TRANS/WP.29/GRSG/63  
4 July 2003

**ДОКЛАД РАБОЧЕЙ ГРУППЫ ПО ОБЩИМ ПРЕДПИСАНИЯМ,  
КАСАЮЩИМСЯ БЕЗОПАСНОСТИ (GRSG), О РАБОТЕ  
ЕЕ ВОСЕМЬДЕСЯТ ЧЕТВЕРТОЙ СЕССИИ**

ПОПРАВКИ К ПРАВИЛАМ № 52, ПРИНЯТЫЕ GRSG НА ЕЕ  
ВОСЕМЬДЕСЯТ ЧЕТВЕРТОЙ СЕССИИ  
(см. пункт 6 настоящего доклада)

ПОПРАВКИ К ДОКУМЕНТУ TRANS/WP.29/GRSG/2003/5,  
ПРИНЯТЫЕ GRSG НА ЕЕ ВОСЕМЬДЕСЯТ ЧЕТВЕРТОЙ СЕССИИ  
(см. пункт 10 настоящего доклада)

"Рис. 7

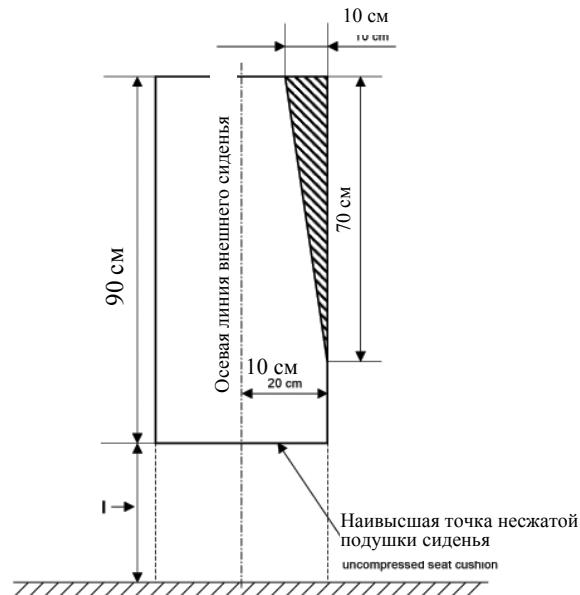
Приложение 3, рис. 7, изменить следующим образом:

Допустимый выступ элементов конструкции

(см. пункт 5.7.8.1.3.2)

I (см) мин.
40-50
(35 см в колесных кожухах и моторном отделении)

"5.7.8.1.3.2 элементы конструкции, если они выступают внутрь зоны, имеющей форму треугольника, одна сторона которого прилегает к боковой стенке транспортного средства, вершина расположена на высоте 70 см от наивысшей точки, а основание шириной 10 см расположено в верхней части данного пространства (см. рис. 7 приложения 3)".

Рис. А

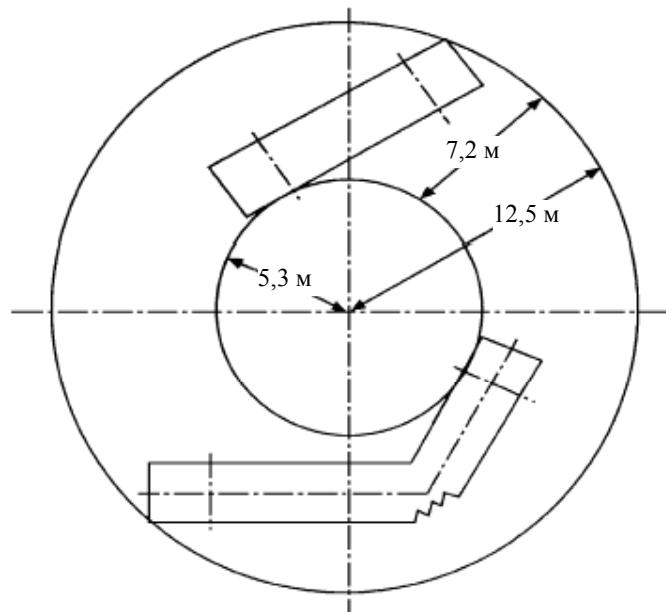
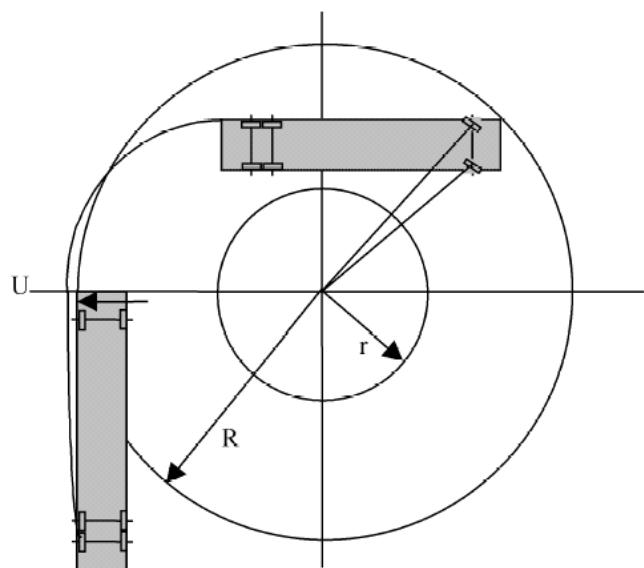
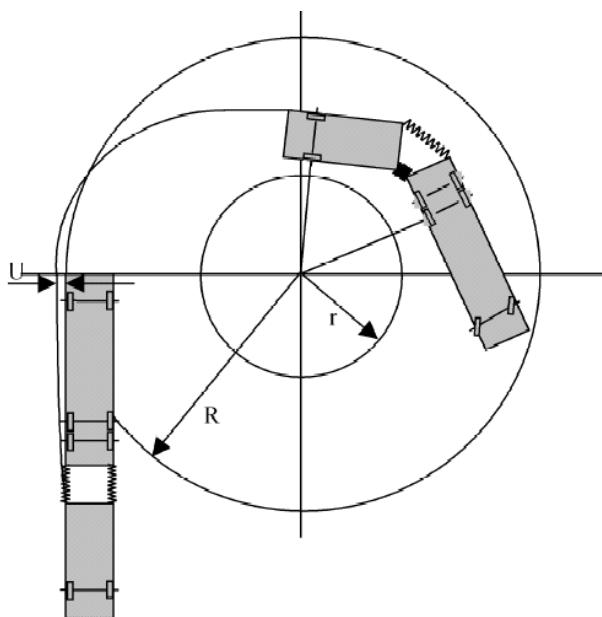
Пункты 7.6.3 и 7.6.4 (включая содержащиеся в них рисунки) изменить следующим образом:

"7.6.3 Дополнительные требования к транспортным средствам категории M2 или M3

7.6.3.1 (A) Когда транспортное средство находится в неподвижном положении, определяется - посредством проведения соответствующей линии на поверхности земли - вертикальная плоскость, проходящая по касательной к боковой стороне транспортного средства, находящейся с внешней стороны окружности. В случае сочлененного транспортного средства оба жестких элемента должны быть выровнены по этой плоскости. При въезде транспортного средства, движущегося по прямой линии, в зону окружности, описанную в пункте 7.6.1, ни один из его элементов не должен выходить за пределы этой вертикальной плоскости более, чем на 0,60 м (см. рис. В и С).

$$R = 12,5 \text{ м}$$

$$r = 5,3 \text{ м}$$

$$U = \text{макс. } 0,6 \text{ м}$$

Рис. С  
 $R = 12,5 \text{ м}$   
 $r = 5,3 \text{ м}$   
 $U = \text{макс. } 0,6 \text{ м}$

Рис. А

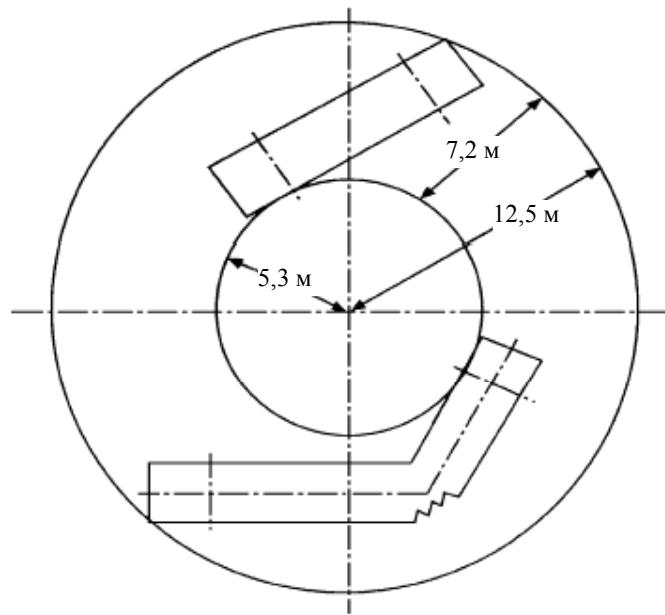
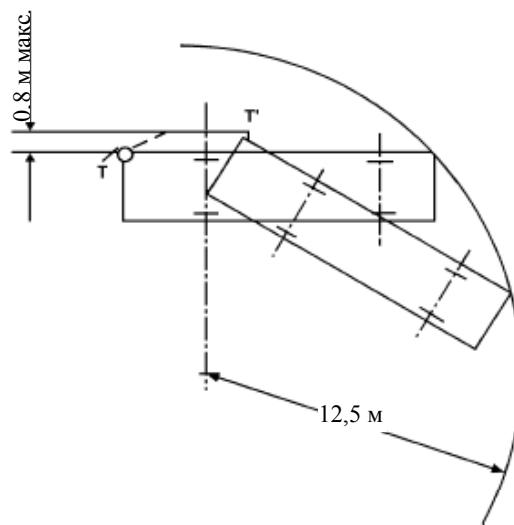
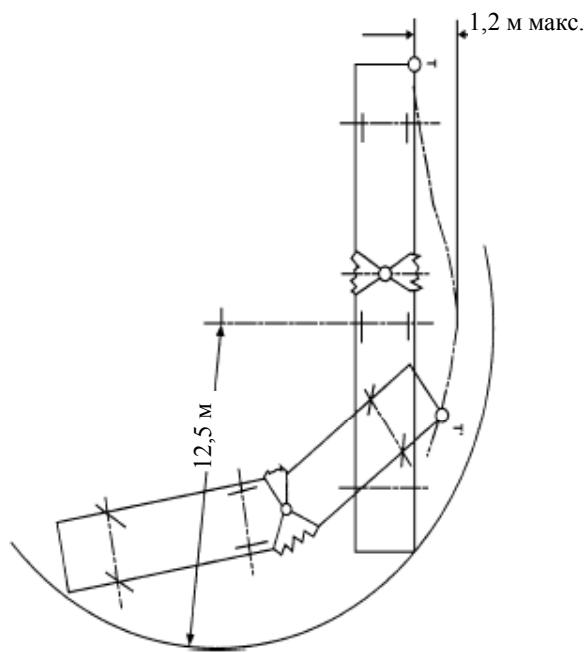
7.6.3.1 (В) Когда транспортное средство находится в неподвижном положении и его управляемые колеса направлены таким образом, что в случае движения транспортного средства его наиболее удаленная вперед точка описала бы окружность радиусом в 12,50 м, определяется - посредством проведения линии на поверхности земли - вертикальная плоскость, проходящая по касательной к боковой стороне транспортного средства, находящейся с внешней стороны окружности. В случае сочлененного транспортного средства категории M2 или M3 оба жестких элемента должны быть выровнены по этой плоскости.

Когда транспортное средство движется вперед в любую сторону по окружности радиусом в 12,50 м, ни одна из его частей не должна выходить за пределы этой вертикальной плоскости более чем на 0,80 м (см. рис. В) в случае несочлененного транспортного средства длиной до 12 м либо более, чем на 1,20 м (см. рис. С) в случае несочлененного транспортного средства длиной более 12 м или сочлененного транспортного средства категории M2 или M3.

В случае транспортных средств, оборудованных подъемником моста, это предписание относится также к мосту (мостам) в поднятом положении (по смыслу пункта 2.14).
